Betreff: Taktfühler auf Fahrzeugen 348, Mondial t

Abb. 1

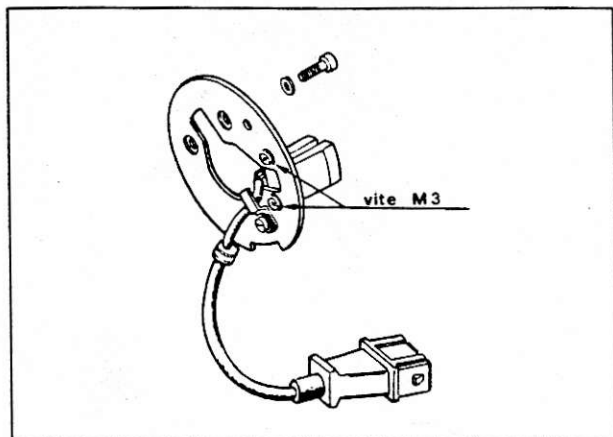
Ab dem 348/Mondial t-Motor-Nr. 25447 ist der geänderte Hall-Effekt -Taktfühler Zeichnung-Nr. 146322 montiert worden, der auf der Stahlhalter durch 2 M3-Schrauben statt der gestemten Zapfen befestigt ist (Abb. 1).

Der neue Bestandteil ist mechanisch stärker und kann Schwingungen und eine als 150°C höhere Temperatur besser aushalten, wobei eventuelle Misfiring-Probleme vermieden werden, die durch eine doppelte Kraftstoffeinspritzung in denselben Zylinder verursacht werden, was mit dem Fühler alten Typs (der einige Teile mit Funktionsstörungen auch bei Temperaturen unter 100°C vorweisen) erfolgen kann.

Es ist daher notwendig, bei den Fahrzeugen, die sich auf Ihrem Gebiet befinden, und die mit einer Motor-Nr. unter 25447 (Assembly-Nr. 5099) versehen sind, den alten Taktfühler mit dem neuen beim nächsten Serviceeingriff zu ersetzen.

Abb. 2

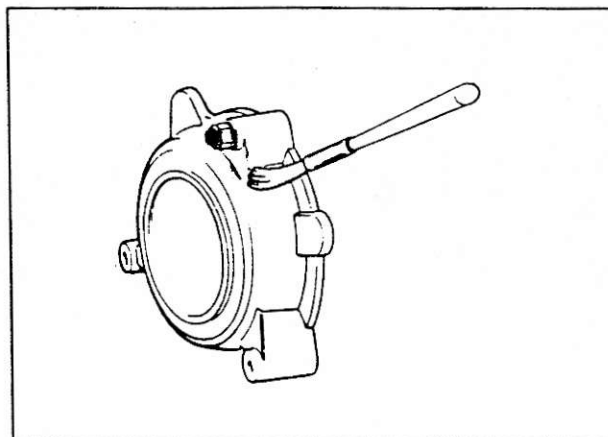
Wenn die Ersetzung ausgeführt worden ist, die Deckelbefestigungsmutter gemäß der Abbildung 2 mit einem gelben Pinselstrich versehen.
